Protokoll
zur Sitzung des Gestaltungsbeirats (GBR)

Nr. 3/ 2017

am Freitag, 07.07.2017, Bärensaal, Schlossstraße 9

TOP 1 Vorstellung und Beratung des Bauvorhabens
„Kurfürstenstraße 8“ mit Bauherr und Architekturbüro
Neubau eines Wohn- und Geschäftshauses auf einer bestehenden Tiefgarage

Ansicht zur Kurfürstenstraße

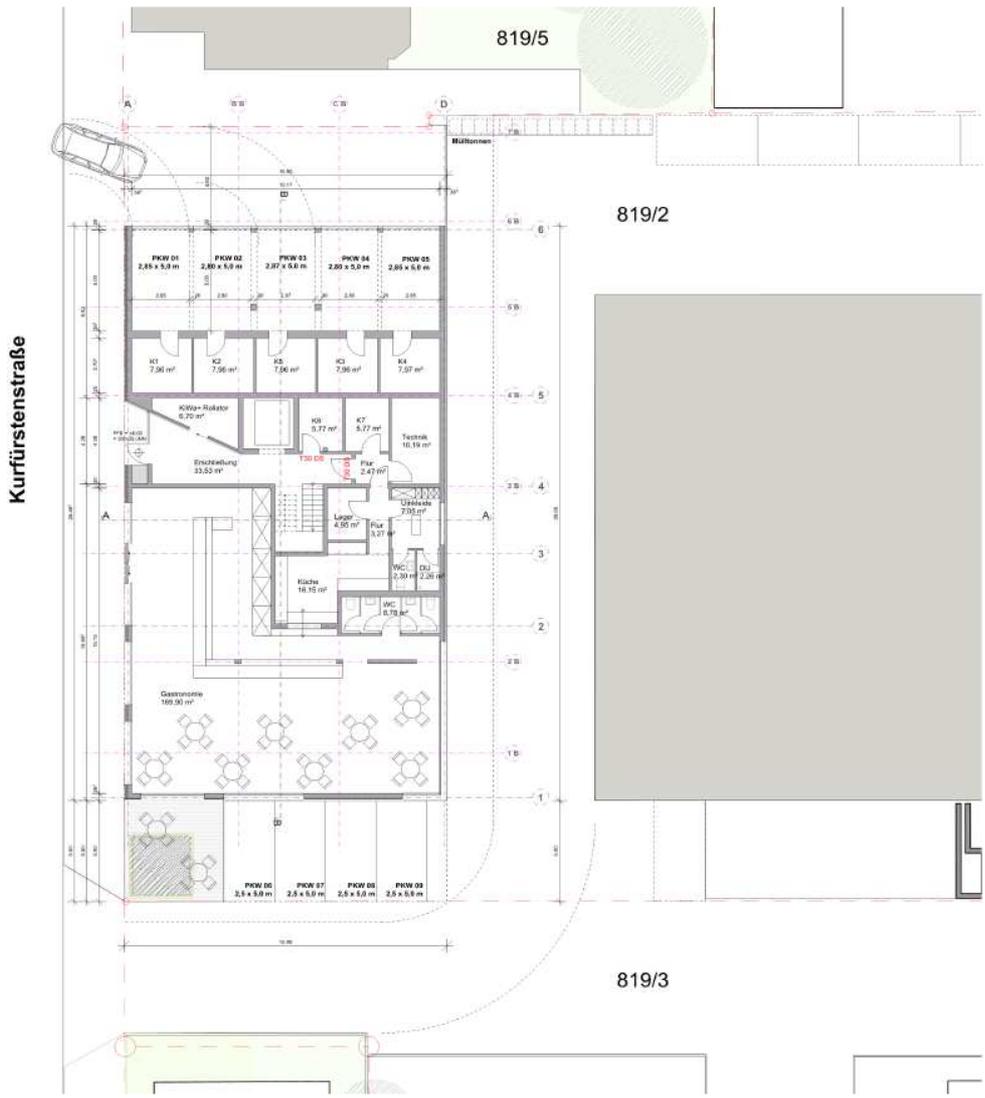
Folgende Punkte seien noch nicht optimal gelöst:

- Form (mit Rundung) der **Terrasse passt nicht zur kubischen Gestalt des Gebäudesockels bzw. des Gebäudes**.
- eine **flexible Nutzung des südlichen Freibereichs** von Parkierungsfläche und Terrasse wäre wünschenswert
- die gewünschte **feine Gliederung mit einem plausiblen Maß an Varianz und Wiederholung ist noch nicht gefunden**. An manchen Stellen befinden sich die Klinkerflächen übereinander, an manchen Stellen sind sie seitlich zueinander versetzt, mal sind die Gebäudeecken offen mal seitlich gefasst.

- Kubatur und Nutzungen sind unstrittig.
- Es wäre wünschenswert, wenn der **nördliche Garagenhof** vom öffentlichen Raum aus optisch abgeschirmt wäre (Hecke o.ä.). Doch ist der Hof räumlich so eng bemessen, dass aus fahrgeometrischen Gründen eine Abschirmung nicht machbar erscheint.

- Der **südlichen Bereich** wurde überarbeitet und die Anregung, einen Teil der Parkierung durch Terrassen- und/ oder einer Grünfläche zu ersetzen, aufnimmt. Besonders zur Kurfürstenstraße zu ist eine einladende Gestaltung der Vorfläche auch aus städtebaulicher Sicht notwendig. Statt der Kugelform wäre eine Säulenform des vorgeschlagenen Baumes städtebaulich und klimatisch wirksamer.

- Schwerpunkt der Beratung sollte auf der **Gestaltung der Fassade** liegen. Hier ist eine weitere Beruhigung zum Beispiel durch eine differenzierte Verteilung der Fassadenmaterialien Klinker – Glas – Putz notwendig. Um dem Gebäude eine größere Luftigkeit zu geben, wäre es wünschenswert, den Anteil der Klinkerflächen nach oben zu reduzieren. Die Unregelmäßigkeit der Grundstruktur und damit das Unruhige der Fassade könnte dadurch reduziert werden.

Weiterhin könnten jedoch die Fassaden in Nuancen noch eindeutiger und ruhiger gestaltet werden. In diesem Zusammenhang sollte die Notwendigkeit für das Brüstungselement im Erdgeschoss überprüft werden. Die Aufnahme der Materialität der näheren Umgebung wird grundsätzlich begrüßt, sollte jedoch nicht zu kontrastreich sein. Vermutlich täuscht hier aber auch die Plandarstellung, die in einer Vektorzeichnung nicht die tatsächliche Erscheinung des Projektes wiedergeben kann. Der vorgeschlagene Baum an der Grundstückseinfahrt sollte kraftvoller, besser zweistämmig sein, um einem lediglich dekorativen Charakter entgegenzuwirken.

Insgesamt wird die Entwicklung des Projektes vom Gestaltungsbeirat als positiv empfunden. Eine Wiedervorlage des Projektes wird als nicht notwendig erachtet.

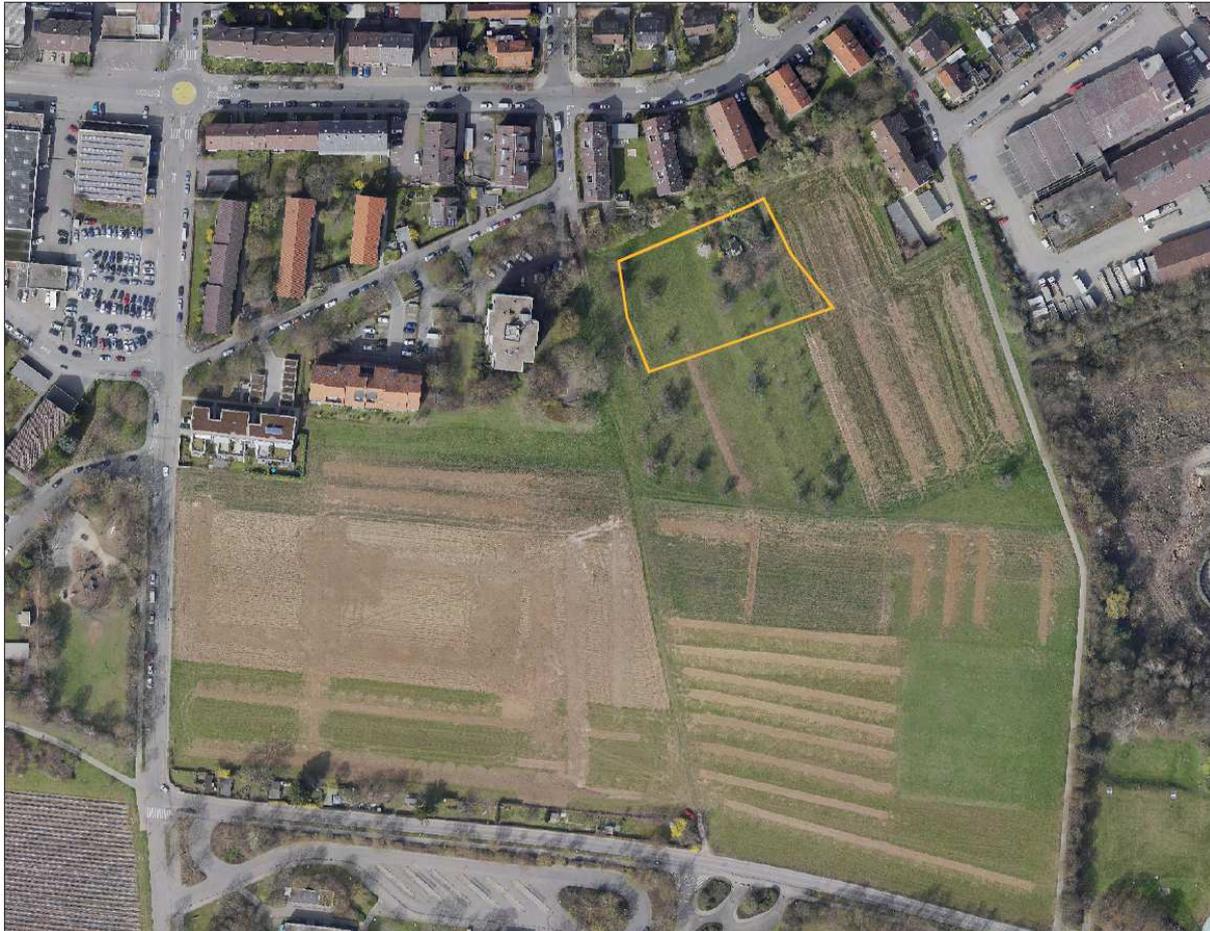
Der Gestaltungsbeirat bewertet das Bauvorhaben sehr kritisch hinsichtlich folgender Kriterien:

- Gewünscht wird eine Gesamtbetrachtung des vom Investor erworbenen Quartiers und nicht die Einzelbetrachtung des Grundstückes an der Heilbronner Straße 16.

- Auf Grund der vorhandenen Topographie ist die gewählte Typologie von Systembauten nicht zu verwirklichen. Für die extreme Höhenentwicklung auf dem Grundstück muss eine individuelle Lösung angeboten werden. Die Elementierung ist für diesen Ort das falsche Prinzip.

- Die Präsenz der Stadthäuser mit großzügigen Vorbereichen entlang Heilbronner Straße muss mit dem Neubau fortgeführt werden. Die Vorzone soll überwiegend begrünt sein und nicht geprägt von Stellplätzen oder Garagenzufahrten wie vorgeschlagen.

- Die Stellung des Baukörpers mit seiner Tiefenentwicklung fügt sich nicht in den Kontext ein, kollidiert mit der Topographie und setzt die Längsseiten des Gebäudes mit seinen Balkonen dem Straßenlärm aus.

- Das architektonische Erscheinungsbild der Systembauten ist in seiner Haltung unbefriedigend und für den Ort nicht angemessen.

Der Gestaltungsbeirat kann die vorliegende Planung nicht befürworten und schlägt die Durchführung einer Mehrfachbeauftragung vor.
